ÚZEMNÍ PLÁN MĚSTA BRNA

Textová část Odůvodnění

Kapitola 18 Rozhodnutí o námitkách (včetně odůvodnění)

Svazek Nb40 *(bez osobních údajů)*

Námítka číslo 1 (zákes)

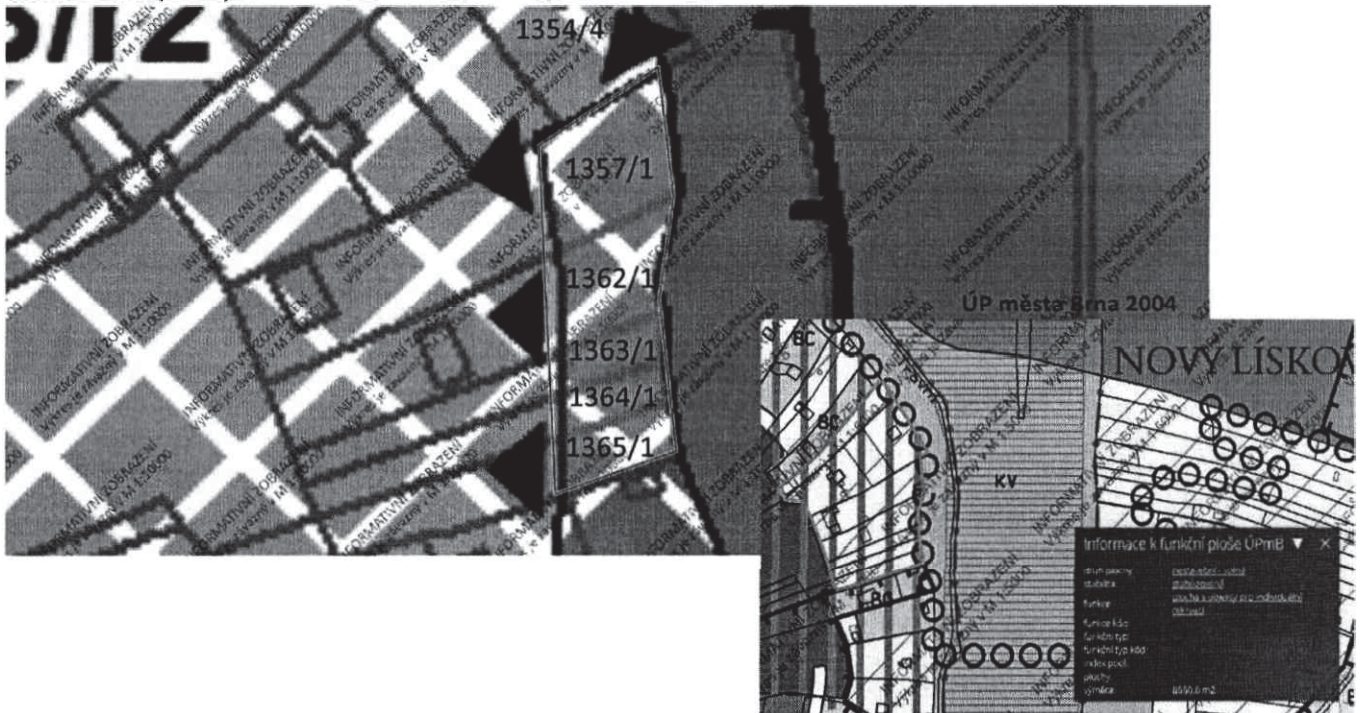
Vznáším námítku a žádám o přehodnocení záměru převedení plochy s objekty pro individuální rekreaci na plochu krajinné zeleně označenou písmenem Z v návrhu nového územního plánu města Brna, v katastrálním území Nový Lískovec, v okolí ulice Travní. Jedná se zejména o tyto dotčené parcely [redacted] (jsem vlastníkem), [redacted]. V platném územním plánu města Brna je oblast, ohraničená vnějšími hranicemi zmíněných parcel, vedena jako plocha s objekty pro individuální rekreaci.

V horní části výše dotčených parcel je však v návrhu nového územního plánu vyznačena oblast označená písmenem Z, tj. krajinná zeleň. Dornivám se, že hlavním důvodem k tomuto záměru je vytvoření 50ti metrového ochranného pásma k přilehlé krajinné oblasti na ulici Travní. Považuji však navrhovanou změnu za zásah do pokojného stavu, neboť tato část dotčených parcel dlouhá léta slouží pro individuální rekreaci.

Jako určitou nespravedlnost vnímám i to, že parcela č. [redacted] která je k výše zmíněné oblasti parcel přímo přilehlá, je v návrhu nového územního plánu města Brna navržena jako plocha stavební, a to i přes to, že jde o parcelu, která je vzdálena od přilehlé oblasti lesní plochy na ulici Travní méně než 30 metrů.

Žádám proto, aby uvedená návrhová plocha, označená písmenem Z, byla na dotčených parcelách buď ponechána jako plocha s objekty pro individuální rekreaci, anebo byla stanovena také jako plocha stavební. Děkuji předem za kladné přijetí této námítky.

Námítce se nevyhovuje.

Podatel námítky nesouhlasí s vymezenou plochou krajinné zeleně na části pozemků a požaduje vymezit plochu pro individuální rekreaci či bydlení.

Zpracovatel Návrhu ÚPmB tak na základě výše uvedeného a své odbornosti prověřil, vyhodnotil a navrhl nejvhodnější možné řešení funkčního využití pozemků předmětného území zejména v souladu s územní studií "Kamenný vrch II" (Ing. Arch. Zlámal, 2009), která v daném místě vymezuje pás "nezastavitelných" částí pozemků z důvodu vytvoření nárazníkové zóny pro PR Kamenný vrch a jeho ochranné pásmo. V Návrhu ÚPmB je tak v předmětné lokalitě vymezena plocha krajinné zeleně, která vytvoří přirozený přechod do volné krajiny a bude také sloužit jako pobytová zeleň pro zde přítomné obyvatelstvo. Dopravní obsluha rozvojové lokality NL-2 je řešena z jižní strany od ulice Petra Křivky, čímž má být cíleně vyloučena stávající dopravní obsluha zahrádkářských lokalit a solitérních ploch stabilizovaného bydlení v ulici Travní (v bezprostřední blízkosti chráněné EVL).

Na základě uvedeného není účelné a odůvodněné měnit plochu krajinné zeleně "K" s vymezeným ochranným překryvným režimem, která je v dotčené lokalitě vymezena zejména k zajištění veřejného zájmu především na úseku ochrany přírody a krajiny (pozn.: dle § 4 zák.č. 114/1992 Sb., o ochraně přírody a krajiny, v platném znění, je totiž ochrana systému ekologické stability povinností všech vlastníků a uživatelů pozemků tvořících jeho základ; jeho že vytváření je veřejným zájmem, na kterém se podílejí vlastníci pozemků, obce i stát.), což je současně v souladu s cíli územního plánování ve smyslu § 18 odst. 4 stavebního zákona, který ukládá ve veřejném zájmu chránit a rozvíjet mj. přírodní hodnoty území a krajinu.

Připomínka číslo 1 (zákres)

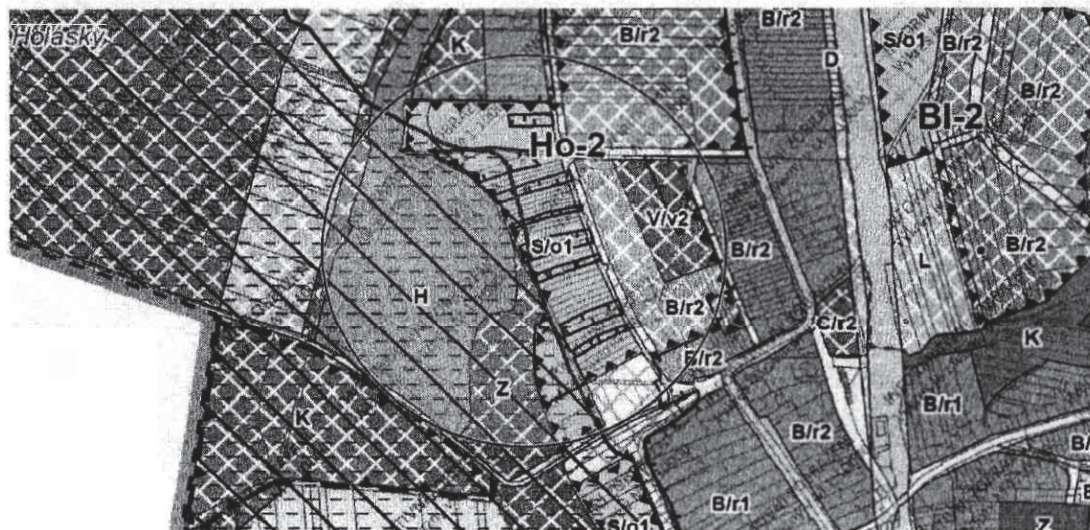
| Připomínka | číslo: | 1 |
|---|--------|---|
| <p>V návrhu Územního plánu v ploše HO-2 navrhována funkční plocha S/o1 – sport. Jedná se o plochu mezi největším z Holáseckých jezer Opletou a ulicí Výmlatště. Požadujeme ponechat plochy podle stávajícího územního plánu, tzn. plochy zahrádek I a plochu sportu S ponechat pouze v severní části na pozemku Sokola.</p> <p>Odůvodnění: Plocha zahrnuje mnoho parcel vlastněnými převážně fyzickými osobami, kteří pozemky využívají v souladu s aktuálně platným územním plánem jako zahrady a v mnoha případech jsou oploceny a jsou na nich postaveny chaty. Vzhledem k tomu, že se (s výjimkou pozemku Sokola v severní části plochy) jedná o velmi svažité terén, není reálné uvažovat o využití pro sport. Navíc plocha zasahuje do ochranného pásma chráněné přírodní památky Holáseckých jezer.</p> | | |

Připomínka číslo 2 (zákres)

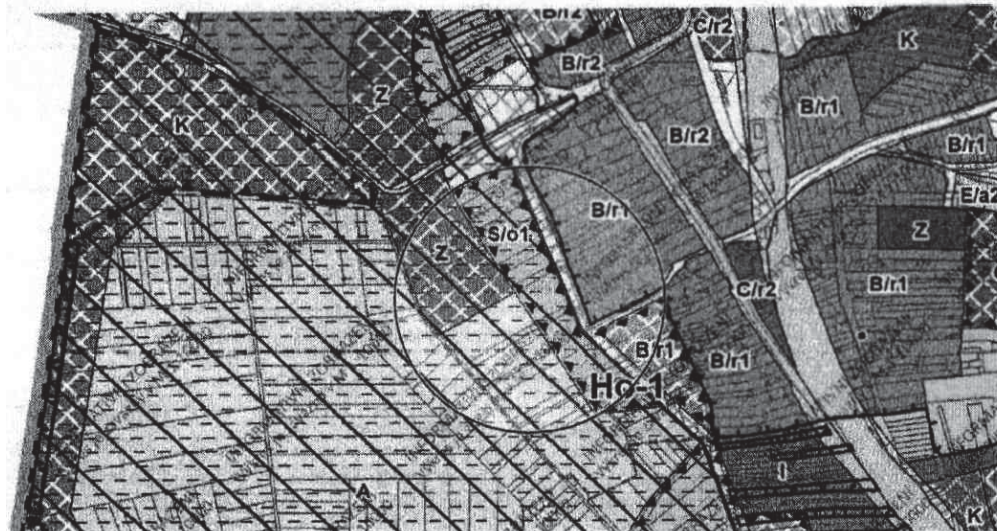
| Připomínka | číslo: | 2 |
|--|--------|---|
| <p>Západně od ulice Požarní je za stabilizovanou zástavbou navržena změnová plocha HO-1, obsahující plochu sportu, malou plochu bydlení a komunikaci. Požadujeme zrušit celou změnovou plochu HO-1, a to včetně navržené komunikace, trasované souběžně s ulicí Požarní směrem do Chřlíc a navrhuje ponechání zemědělsky obhospodařované půdy A.</p> <p>Odůvodnění: Navržené plochy sportu v okolí považujeme za dostačující (lokalita Plesníky a lokalita Chřlíc). Komunikačně není plochu pro bydlení jak připojit, protože prostor ulice U Potoka ani účelová komunikace v prodloužení Rolencovy mezi stávající zástavbou dostatečné kapacitní připojení neumožňuje. Jedná se převážně o pozemky, na kterých jsou v současné době zahrádky, a bylo by vhodné je zachovat. Trend pěstování vlastní zeleniny a rekreace na zahrádkách se v současné době vrací a je třeba mu nebránit, ale podporovat jej.</p> | | |

| Připomínka | číslo: | 3 |

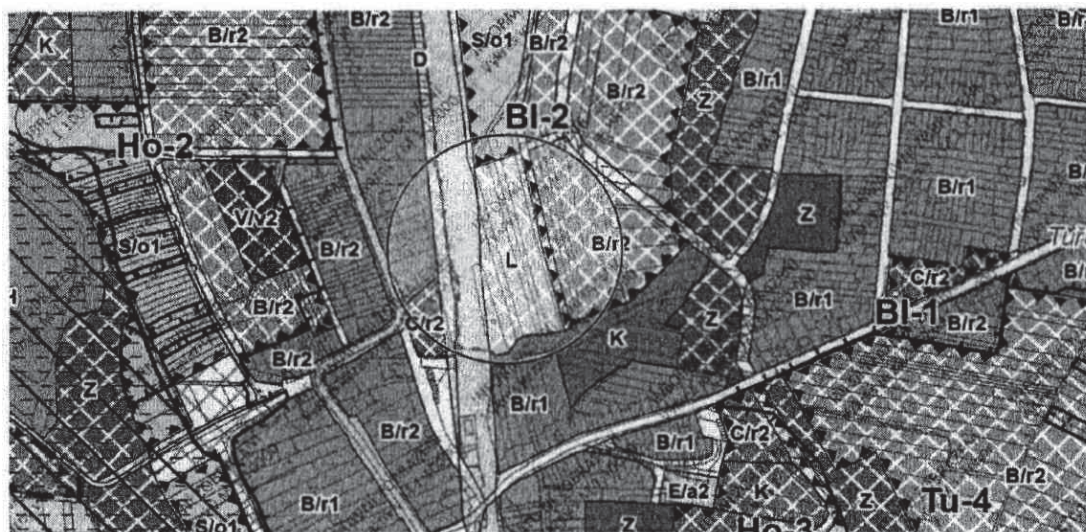
Mezi přestavbovou plochou BI-2 a železniční tratí je navržena lesní plocha L. Nesouhlasíme s navrženou lesní plochou L mezi BI-2 a železniční tratí, požadujeme místo plochy L plochu zahrádek I, popřípadě zachovat jako plochu zemědělské půdy A.

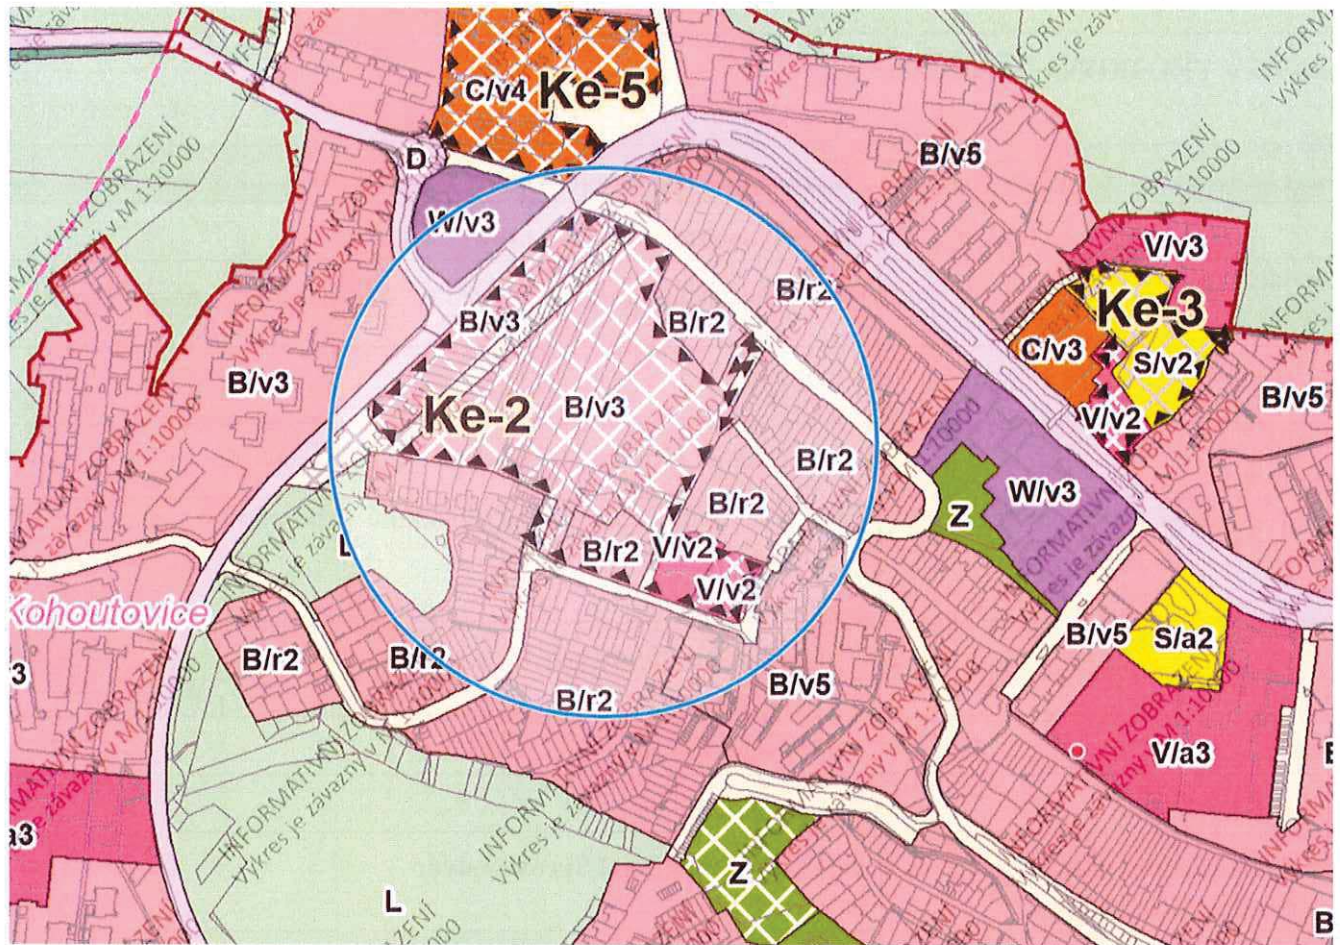
1 Požadujeme plochu přestavby **Ke-2 Stavební dvůr** podmínit vyhotovením **Územní studie**, která zajistí, aby byla lokalita co nejlépe dopravně napojena (primárně z Libušiny třídy, nikoliv z ulice Bašného), bez výrazných omezení sousedních lokalit, a zároveň, aby byly respektovány potřeby obyvatel Kohoutovic. **1**

Do zadání územní studie požadujeme zařadit vymezení veřejného prostranství (náměstí), které v Kohoutovicích chybí, ekumenické centrum s možností volnočasových aktivit, o kterém se zde uvažuje již mnoho let, rekreační plochy zeleně, obytné domy a také nezbytně nutnou občanskou vybavenost (menší obchody, kavárnu, hřiště nebo divadelní amfiteátr). Dále požadujeme snížení výškového koeficientu při okraji lokality, aby výška nové zástavby v okrajových částech plochy přestavby reflektovala a zohledňovala výšku stávající zástavby.
